Impossible de mettre en place le connecteur d'alimentation sur le module de puissance OVC3000 reçu en pièce SAV, - le connecteur ne s'insère pas -

En tant que pièce SAV, le module de puissance OVC3000 est fourni en version 'entièrement équipée'.

1. Emplacement des cosses et du connecteur sur la carte OVC3000.

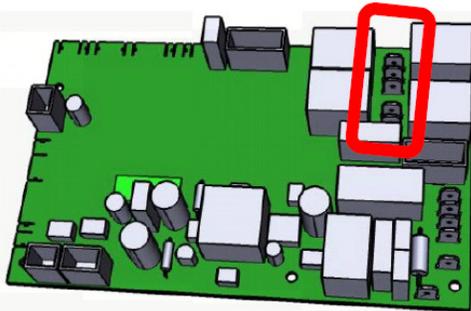
Ce qui signifie que des éléments supplémentaires de cette nouvelle carte n'étaient pas présents sur la carte d'origine de l'appareil. De ce fait, le connecteur d'origine du câblage du four ne s'insère pas sur les cosses d'alimentation de la carte.

Pour savoir si une modification doit être effectuée, vérifiez le connecteur du câblage de l'appareil (figures (2) et (3)) et les cosses présentes sur la carte OVC3000.

(3). Carte OVC3000 **version simplifiée** d'origine du four à dépanner et connecteur correspondant (4 broches).

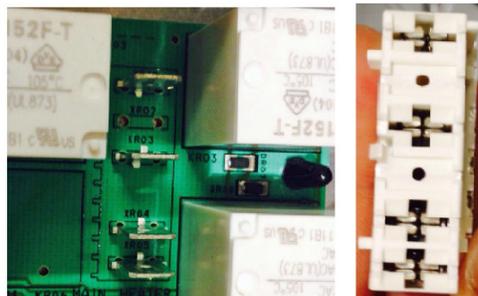
Le remplacement direct n'est pas possible. La modification du connecteur est nécessaire. Pour permettre la connexion, vous devez retirer le logement en plastique empêchant l'insertion de la broche supplémentaire.

Dans le cas (3), pour effectuer une réparation avec le module SAV 'entièrement équipée', la modification du connecteur (4 broches) est nécessaire (voir figure (4)).
